Betreft: Grotewallerweg

Schagen, 28 juni 2012

**Einde 2-zijdig
fietspad**

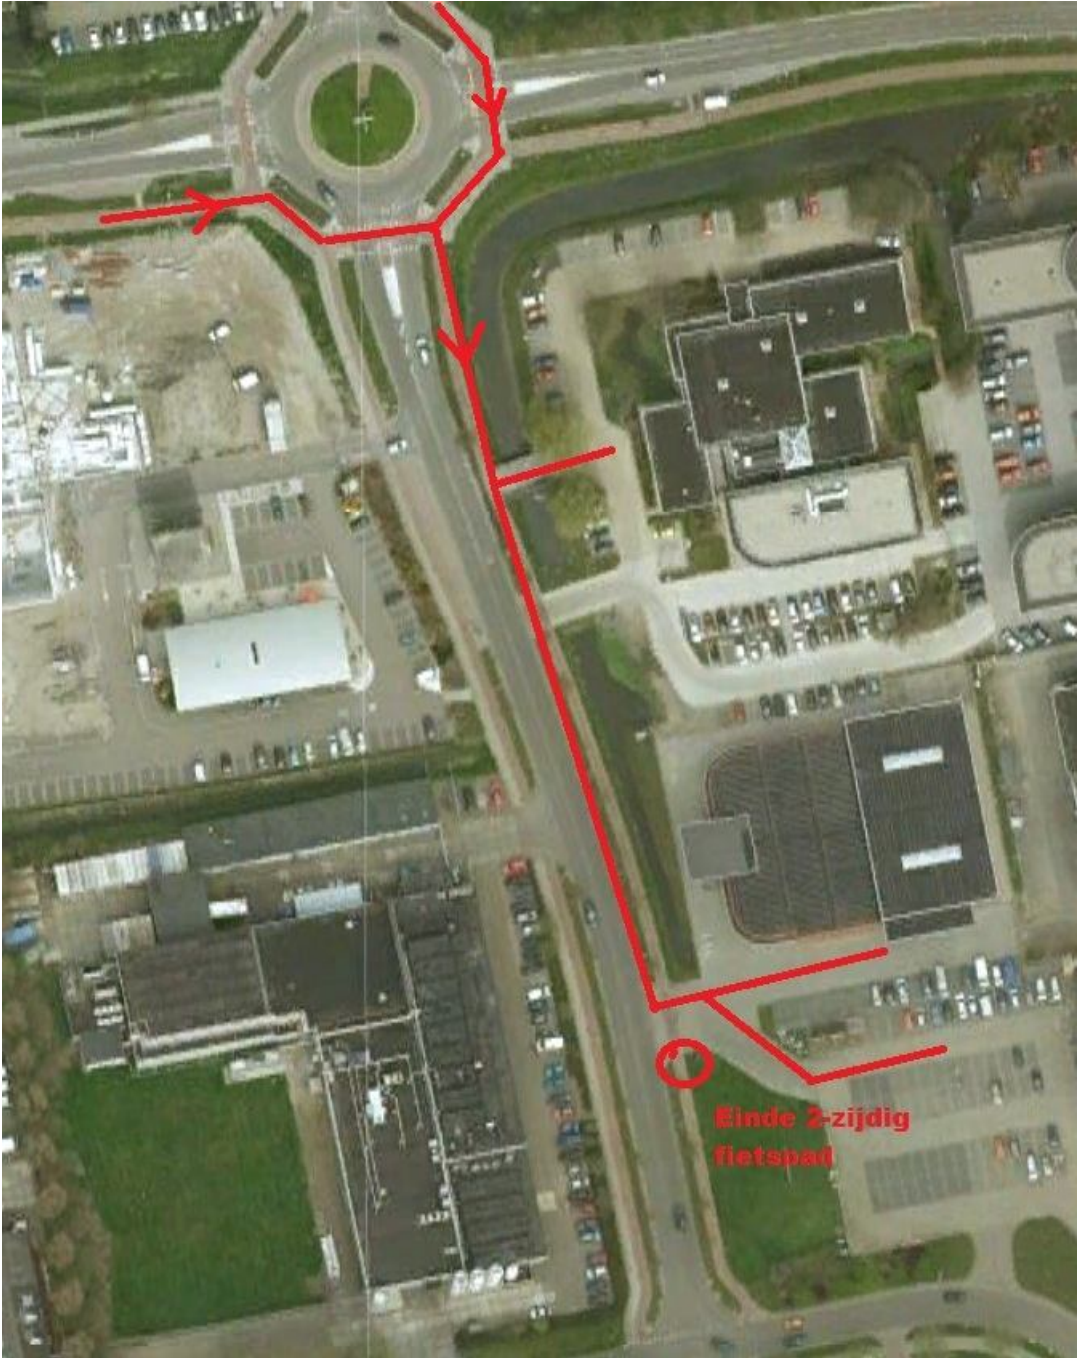
Op dit moment moeten fietsers vanaf het fietspad aan de westzijde van de Grotewallerweg de brede weg oversteken naar de huisartsenpost en de aanliggende bedrijven. In de ogen van de Fietsersbond is deze verkeerssituatie voor fietsers ongewenst en zijn er veiligere oplossingen.

Bij deze stellen wij u voor fietsers die aan de oostzijde van de Grotewallerweg moeten zijn via de rotonde te laten rijden naar het fietspad aan de oostzijde om via die route naar voornoemde bestemmingen te rijden. Natuurlijk zullen daarvoor enkele aanpassingen moeten gebeuren:

1. Plaatsen van richtingbordjes bij de afslagen van de rotonde.
2. Wijzigen van het een-richting fietspad in een twee-richtingen fietspad vanaf de rotonde tot het einde van de parkeerplaats van de Gamma.
3. Het op voldoende breedte brengen van het fietspad.
